**Avis de la Mission Régionale d'Autorité environnementale
Nouvelle-Aquitaine
sur le projet de « repowering » de 3 sites photovoltaïques
existants sur la commune d'Ychoux (40)**

n°MRAe 2025APNA84

dossier P-2025-17529

Localisation du projet : Commune de Ychoux (40)
Maître d'ouvrage : Société Photosol Développement
Avis émis à la demande de l'Autorité décisionnaire : préfet des Landes
En date du : 20 mars 2025
Dans le cadre de la procédure d'autorisation : permis de construire
L'Agence régionale de santé et le préfet de département au titre de ses attributions dans le domaine de l'environnement ayant été consultés.

Carte des habitats – extrait de l'étude d'impact page 85

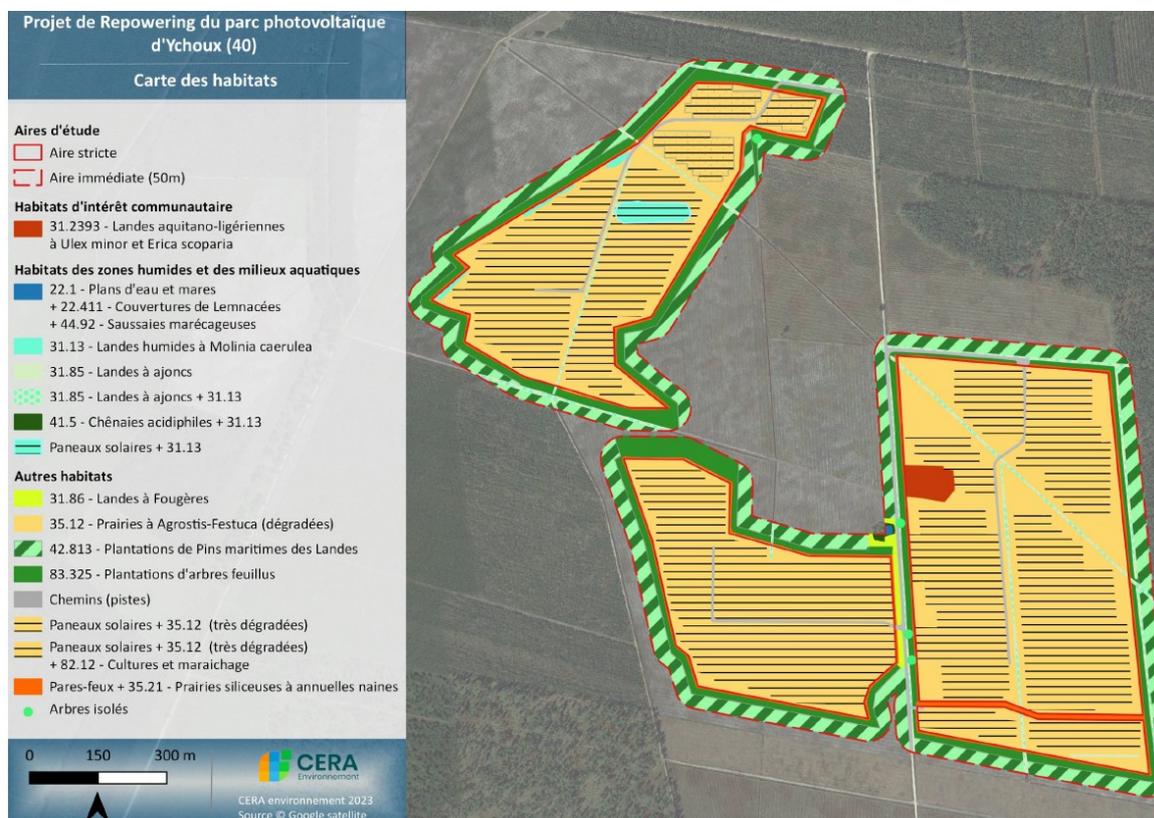
Concernant les zones humides, leur caractérisation a reposé uniquement sur le critère floristique. **Il convient que le porteur de projet confirme la caractérisation des zones humides par des prospections pédologiques en application des dispositions de l'article L. 211-1 du Code de l'environnement.**

La MRAe relève que la lagune de Toret, présente au droit du projet, n'a pas fait l'objet de recherches ou d'aménagements spécifiques. Or, ces milieux sont généralement très riches en matière d'espèces, qu'elles soient protégées ou non. Des compléments concernant la gestion de la lagune permettraient de s'assurer de l'absence d'enjeux sur ce milieu.

Variante retenue et mesures prévues par le projet-extrait de l'étude d'impact 185

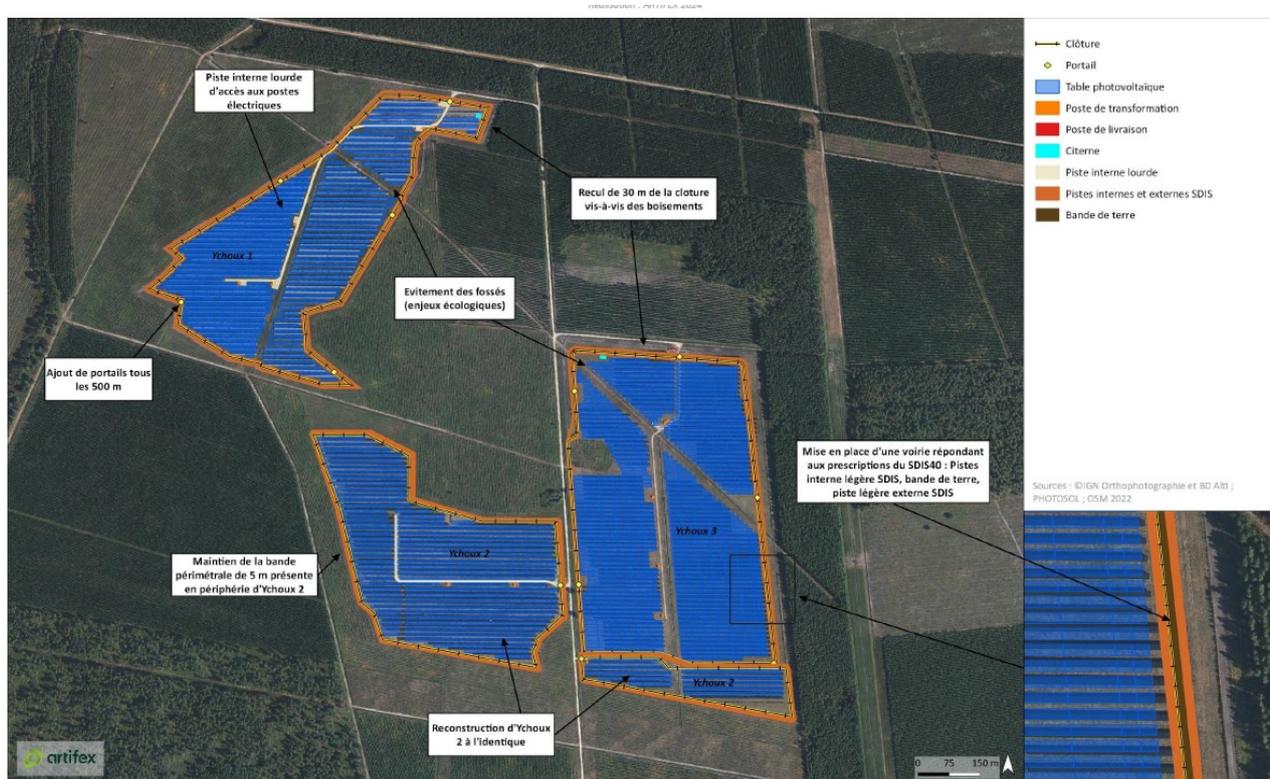
Compte tenu de l'environnement fortement boisé du projet, la MRAe estime nécessaire que les recommandations du SDIS soient strictement respectées.
